**ZIE BIJZONDERE
VOORWAARDE(N)**

OPDRACHT		NIEUWBOUW SCHOOLGEBOUW DON BOSCO				PAGINANUMMER	
PLAN	FUNDERING GRONDBORING	TOESTAND	NIEUWE TOESTAND	SCHAAL	I : 100	A05	9000
BUREAU ADAM ARCHITECT ZAAKVOERDER - BRUNO DEKONING LANGE LOBROEKSTRAAT 201 - 2060 ANTWERPEN		WWW.BUREAU-ADAM.BE TEL. +32 (0)3 226 37 32 E-MAIL: INFO@BUREAU-ADAM.BE		OPDRACHTGEVER DON BOSCO ZWIJNAARDE		FASE BOUWAANVRAAG DATUM 20/12/2024 PROJECTNR 2312

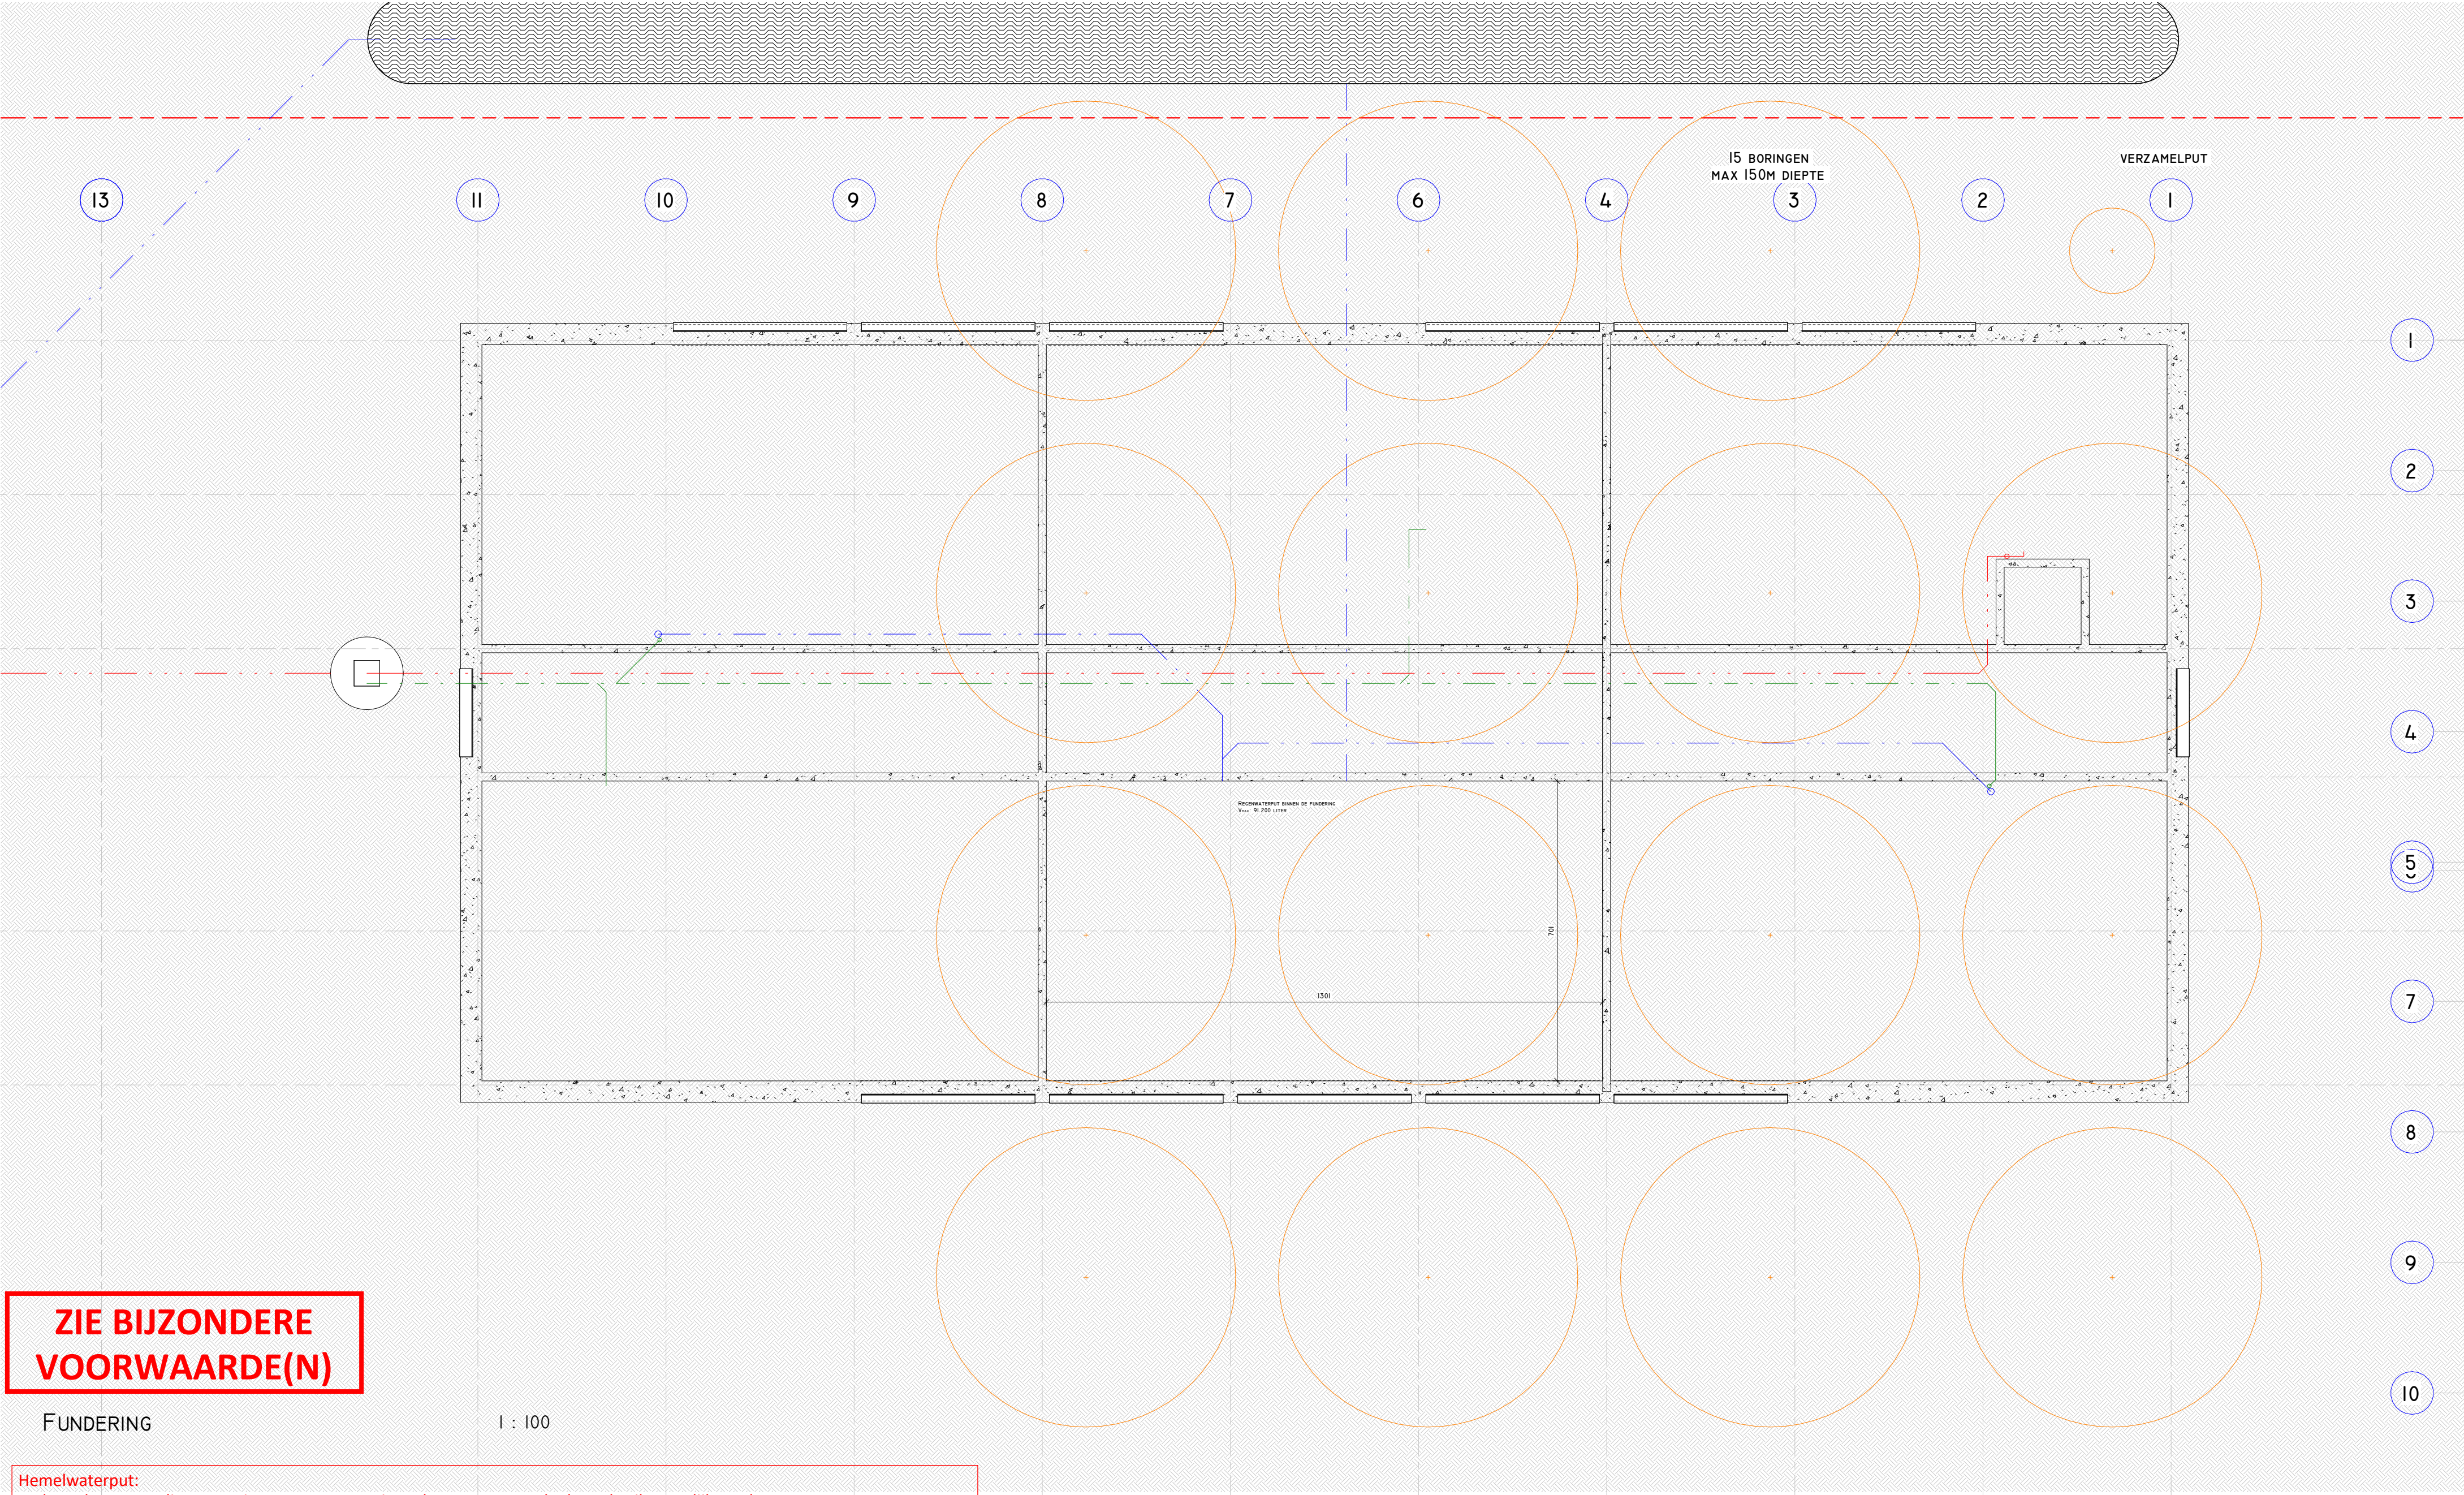
Hemelwaterput:
De hemelwaterput dient voorzien van een operationeel pompsysteem dat hergebruik mogelijk maakt. Het opvangen hemelwater dient maximaal gebruikt voor toepassingen waar geen drinkwaterkwaliteit voor nodig is : dienstkranen voor het onderhoud van de omgeving en het gebouw en het sanitair.

Infiltratievoorziening:
Op de plannen wordt de locatie en het niveau van de overloop van de wadi niet aangeduid. De wadi dient uitgevoerd volgens de ontwerprichtlijnen van Vlario: <https://www.vlario.be/ontwerprichtlijnen-infiltratievoorzieningen>.

Ondergrondse constructie:
De aanleg van de ondergrondse constructie (hemelwaterciteren) mag er geenszins voor zorgen dat er een permanente drainage optreedt met lagere grondwaterstanden tot gevolg. De ondergrondse constructie dient dan ook uitgevoerd te worden als volledig waterdichte kuip en zonder kunstmatig drainagesysteem.
